监理工程师通知回复单

工程名称：平陆县 100MW 农光互补光伏发电项目

编号：SPEC-JLTZHF-PL-015

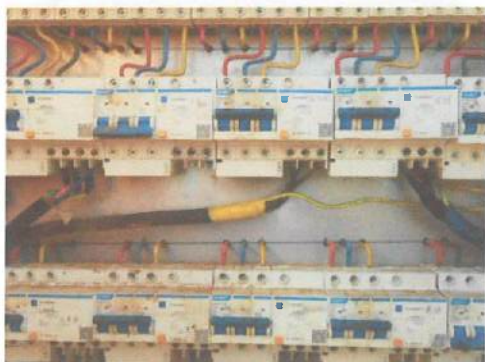
已将临电接头更换为拖线盘
